Федеральное государственное бюджетное учреждение "Больница с поликлиникой" Управления делами Президента Российской Федерации, по адресу: г. Москва, Романов пер., д. 2/6, стр. 2. Реконструкция (в режиме реставрации с приспособлением к современному использованию) здания

ПРОЕКТНАЯ ДОКУМЕНТАЦИЯ

Раздел 2. Схема планировочной организации земельного участка
Книга 1. Схема планировочной организации земельного участка

Реестр изменений, внесённых в проектную документацию («Федеральное государственное бюджетное учреждение «Больница с поликлиникой» Управления делами Президента Российской Федерации, по адресу: г. Москва, Романов пер., д.2/6, стр.2. Реконструкция (в режиме реставрации с приспособлением к современному использованию) здания») по замечаниям ФАУ "Главгосэкспертиза России"

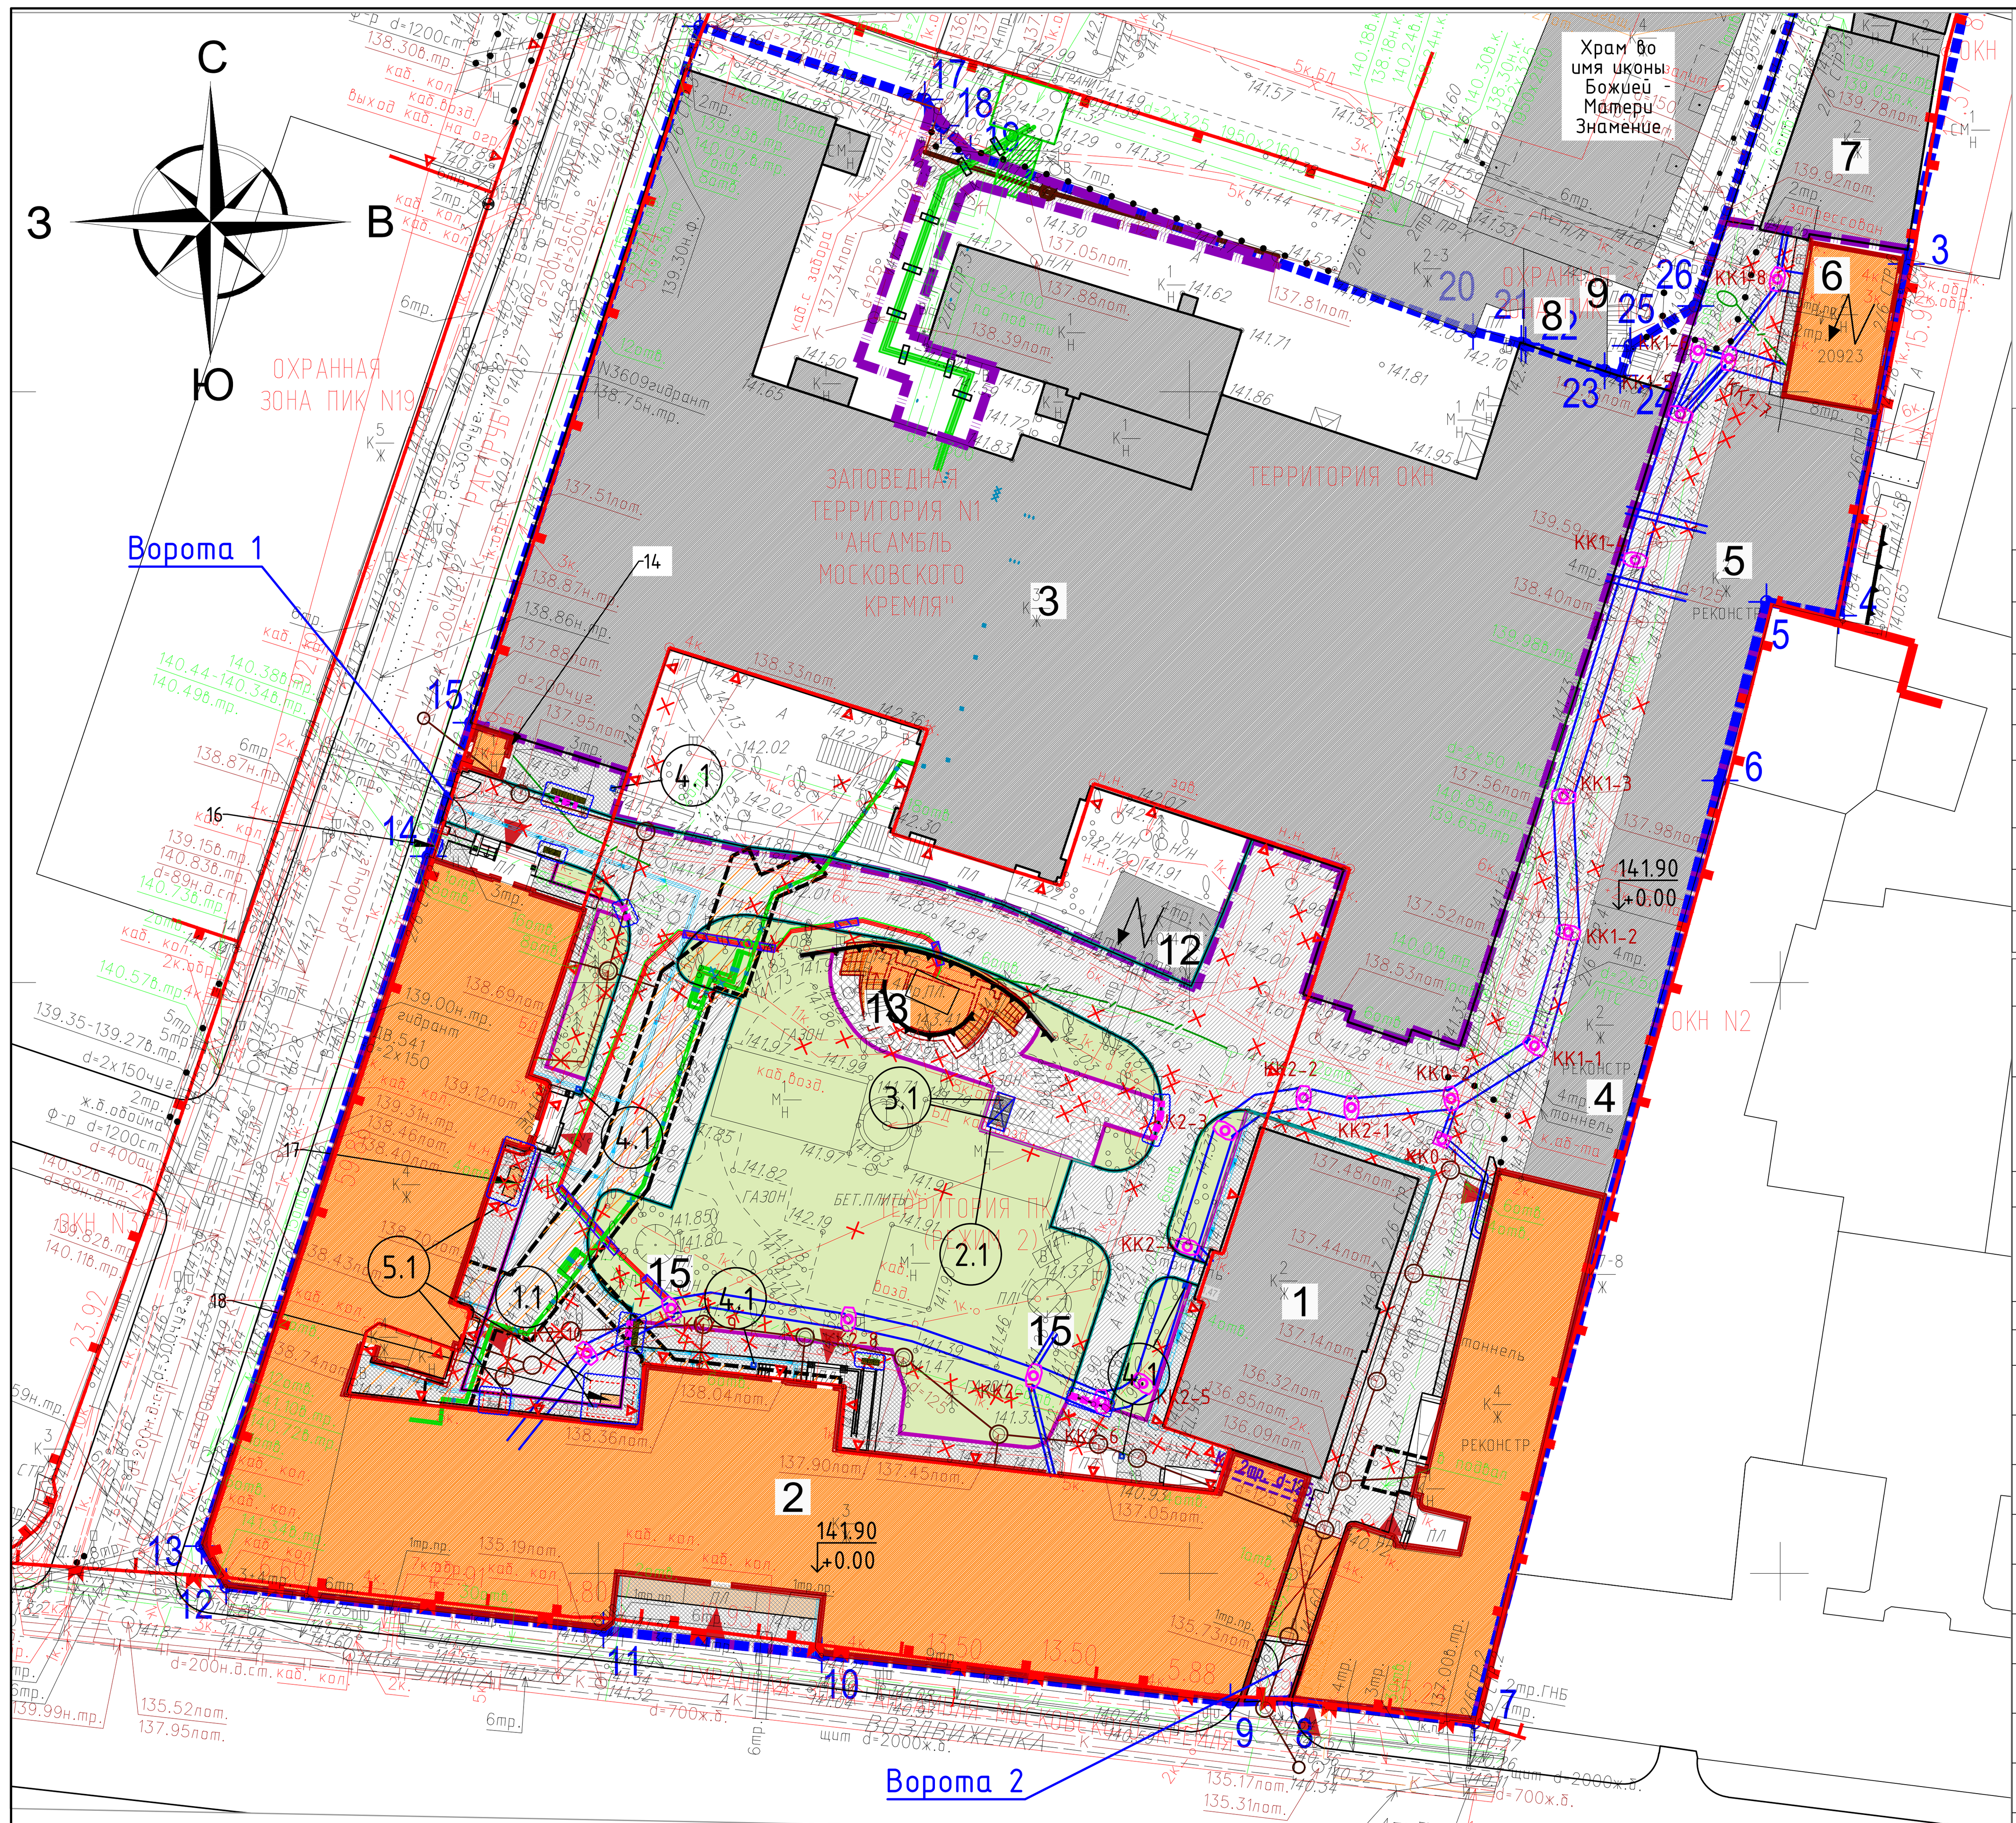
№ п/п	Том	Шифр	Лист	Содержание замечания	Содержание изменения	№ изм., дата	Примечание
2	2.1	765-09/15/ДСР-ПЗУ1		В графической части тома 2.1, в составе проектируемой территории не предусмотрены (в соответствии с Заданием на корректировку) функциональные зоны: - главный вход, въезд, автостоянка поликлиники; - рекреационная. Также не представлена информация о функциональных зонах в текстовой части тома 2.1.	Проектная документация откорректирована с учетом указания главного входа на "Схеме планировочной организации земельного участка". Функциональные зоны, такие как автостоянка и рекреационная согласно актуальному Заданию на корректировку не предусматриваются, в связи с необходимостью освобождения территории под строительство подземного паркинга в рамках этапа 3. Данные функциональные зоны будут предусмотрены в рамках этапа 3.	изм.2 26.04.22	
3	2.1	765-09/15/ДСР-ПЗУ1		На «Схеме планировочной организации земельного участка» не отображены (в соответствии с Заданием на корректировку): пути движения пешеходов (не пересекающиеся с подъездами автотранспорта).	Пути движения пешеходов добавлены на лист 1 «Схема планировочной организации земельного участка».	изм.2 11.05.22

4	2.1	765-09/15/ДСР-ПЗУ1		На участке не предусмотрены (в соответствии с Заданием на корректировку): - стоянки автомашин; - возможность размещения парковочных мест для автомобилей посетителей, а также автомобилей специального назначения (скорой медицинской помощи и др.); - благоустроенные площадки для посетителей; - пост охраны при въезде на территорию.	В текстовой части добавлена информация о размещении машиномест. Благоустроенные площадки для посетителей предусматриваются в рамках этапа 3. В текстовой части добавлена информация про пост охраны и въездные ворота.	изм.2 16.05.22

№ п/п	Том	Шифр	Лист	Содержание замечания	Содержание изменения	№ изм., дата	Примечание
5	2.1	765-09/15/ДСР-ПЗУ1		На «Схеме планировочной организации земельного участка» не отображены ворота автоматические (представленные в Условных обозначениях графической части) и шлагбаум (в соответствии с Заданием на корректировку).	"Схема планировочной организации земельного участка" откорректирована, добавлена выноска с указанием мест установки ворот. Шлагбаум согласно актуальному Заданию на корректировку не предусматривается.	изм.2 26.04.22
